ZMĚNOVÝ LIST č. 55

Stavba:	„Rekonstrukce bytového domu Dejvická 184/4“			
Předmět:	„Narovnání počtu zařizovacích předmětů“			
Vydal:	KONSIT a.s.			
Odesláno / předáno – komu				
Odesláno / předáno	poštou	faxem	osobně	Datum:
Přílohy / počet listů	Příloha č.1 – Výkaz položek (1 strana A4)

ZMĚNOVÝ LIST č. 75

Stavba:	„Rekonstrukce bytového domu Dejvická 184/4“			
Předmět:	„Narovnění zatřídění ocel.nosníků a rámu“			
Vydal:	KONSIT a.s.			
Odesláno / předáno – komu				
Odesláno / předáno	poštou	faxem	osobně	Datum:
Přílohy / počet listů	Příloha č.1 – Výkaz položek (3 strany A4) Příloha č.2 – půdorysy se zakreslením (5 stran A4)

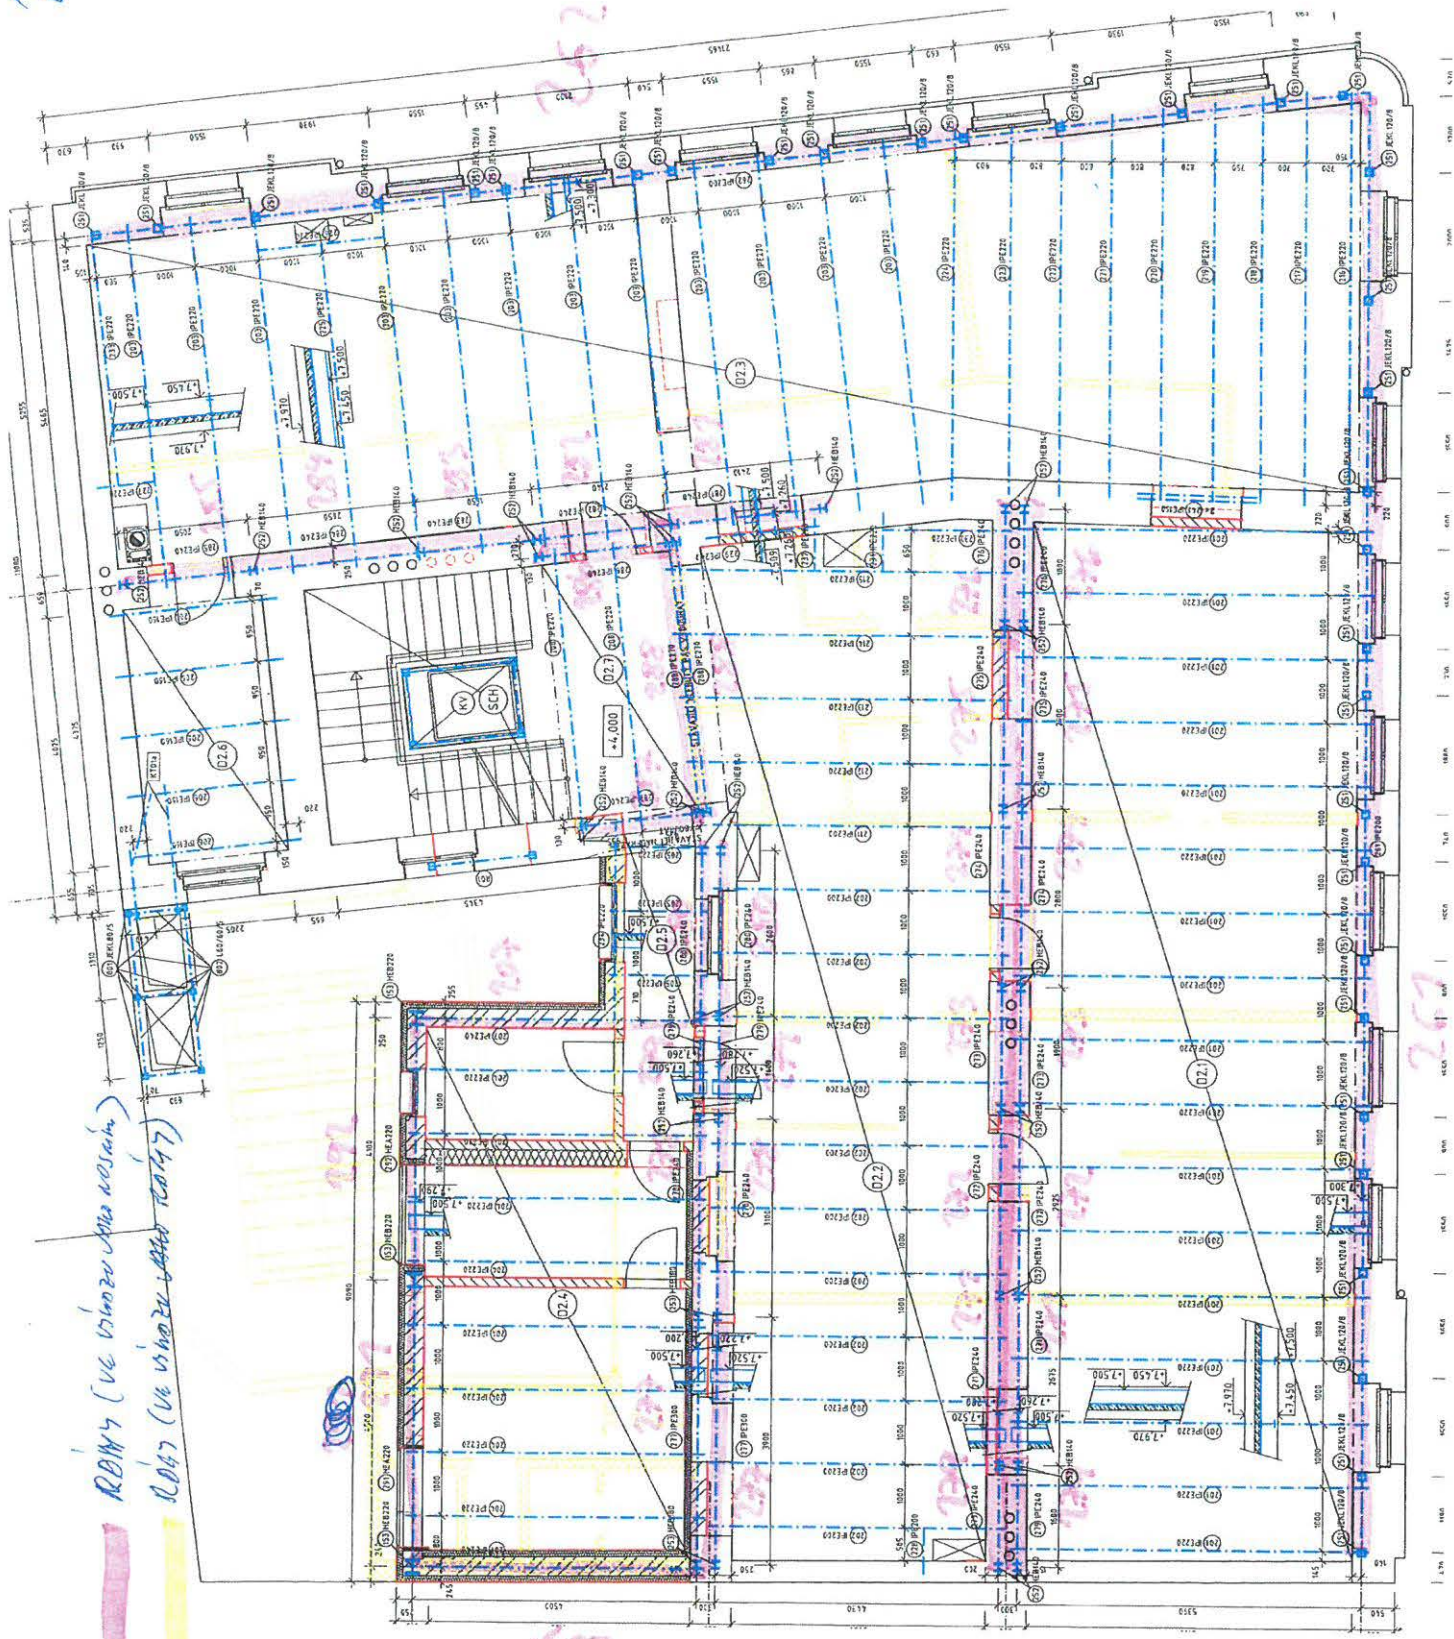
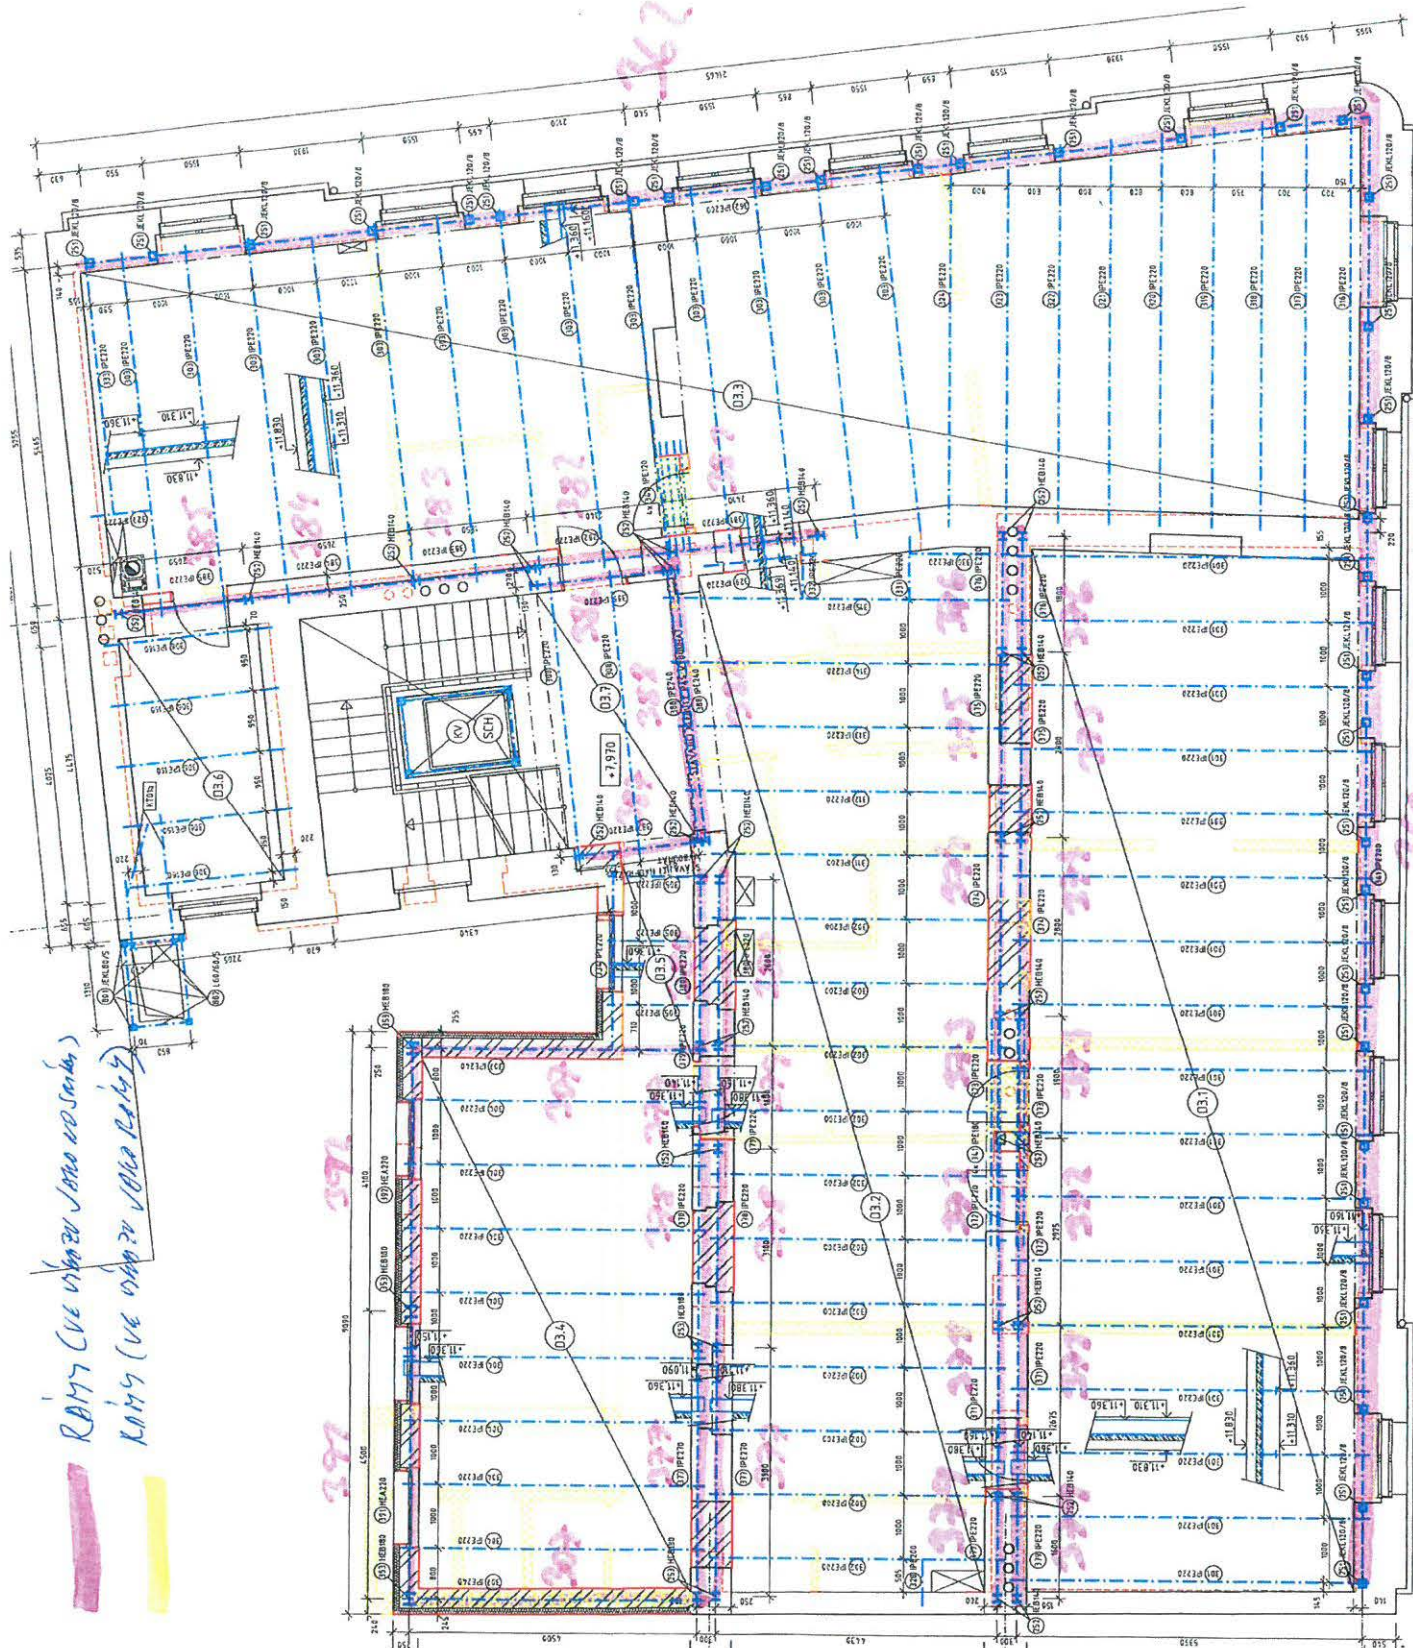
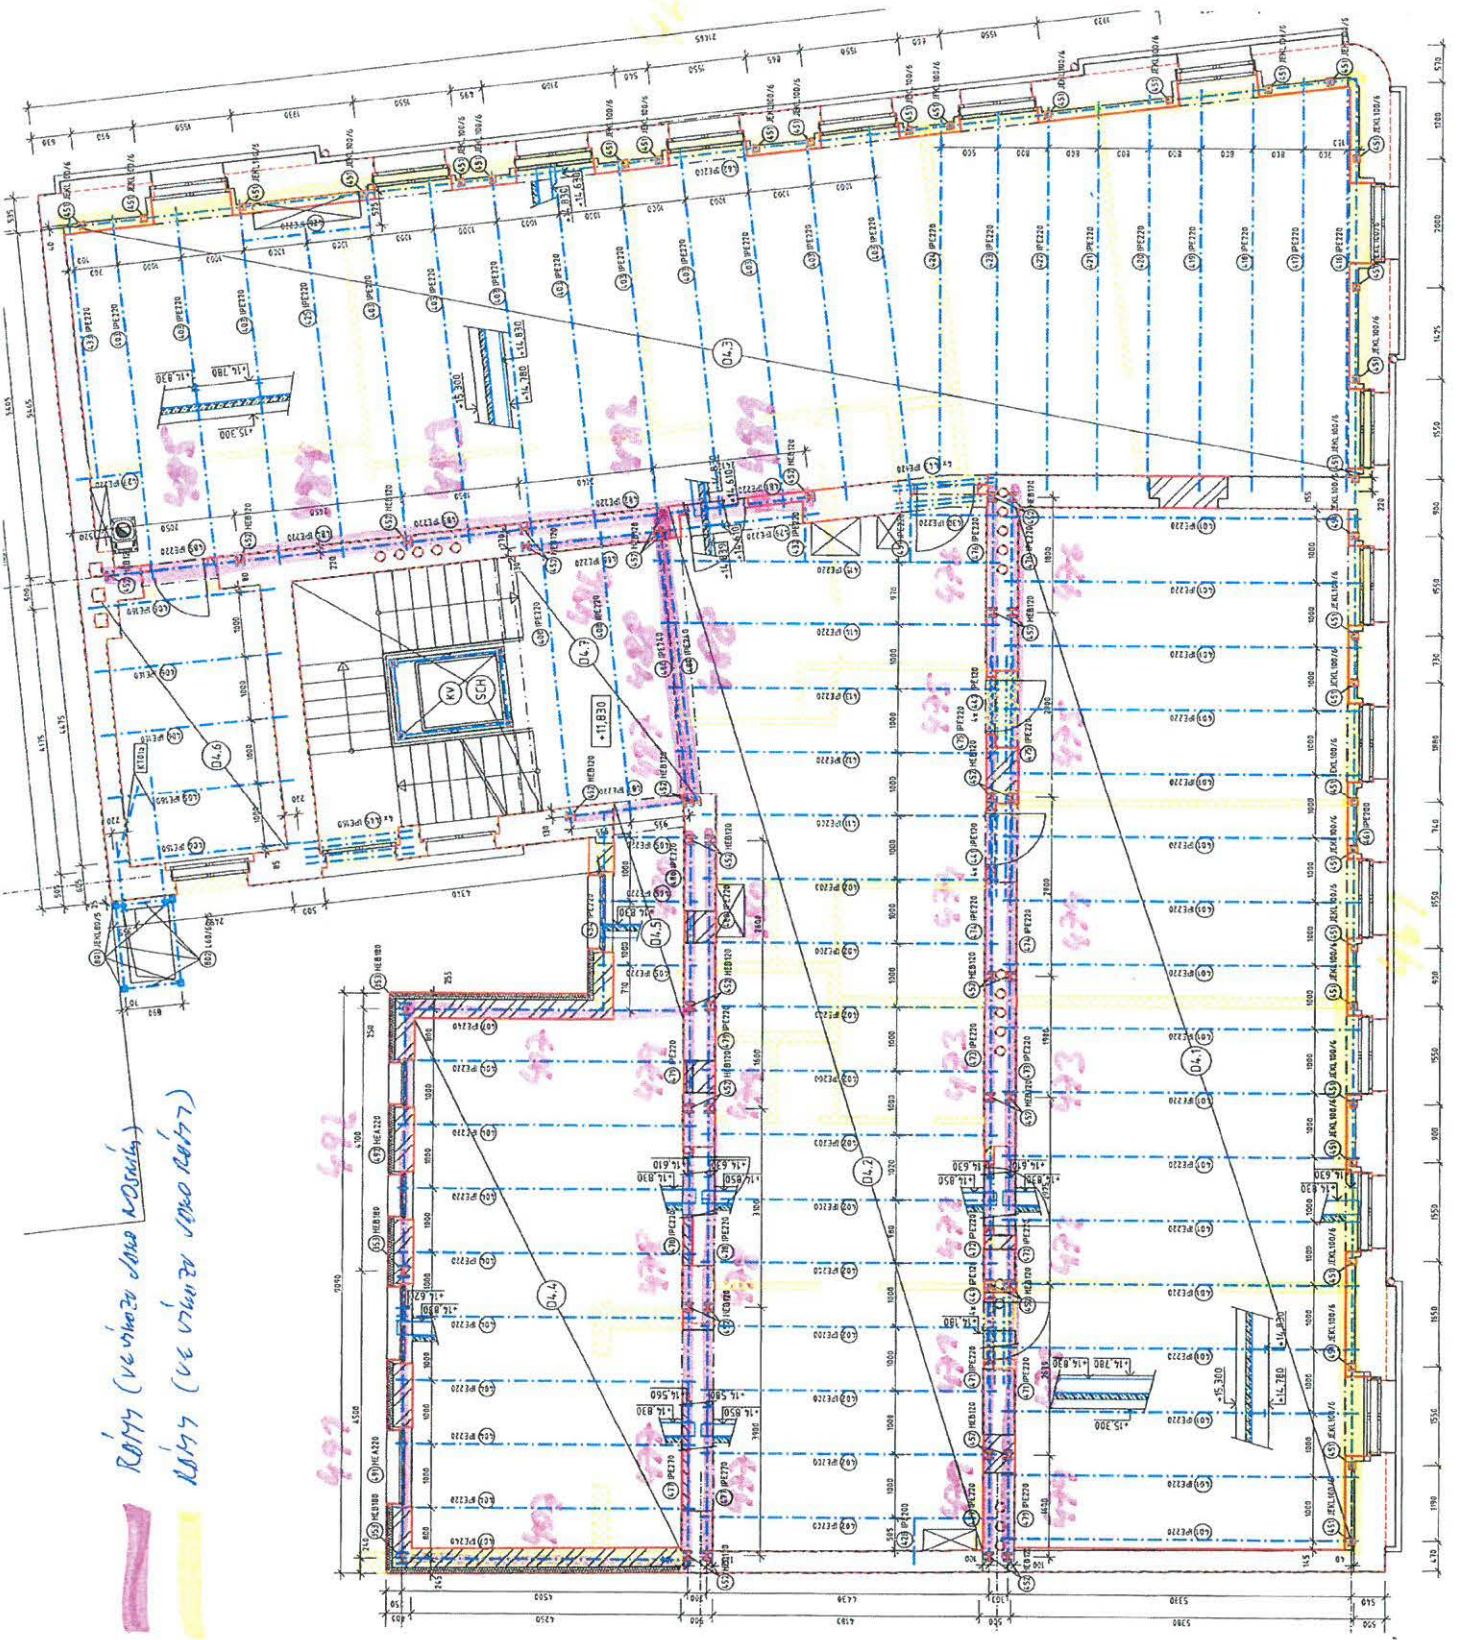
Na základě požadavku statika jsou vyznačené původně navrhované nosníky prováděny jako rámy (rámová konstrukce sloupek-příčle) Vodorovné prvky dočasně podchyceny a přivařeny k ocelovým sloupům, které jsou také součástí rámu.

Změna zatřídění ocelových vodorovných prvků – původně nosníky, ale jedná se o ocelové rámy – odpočet nosníků a přípočet ocelových rámu.
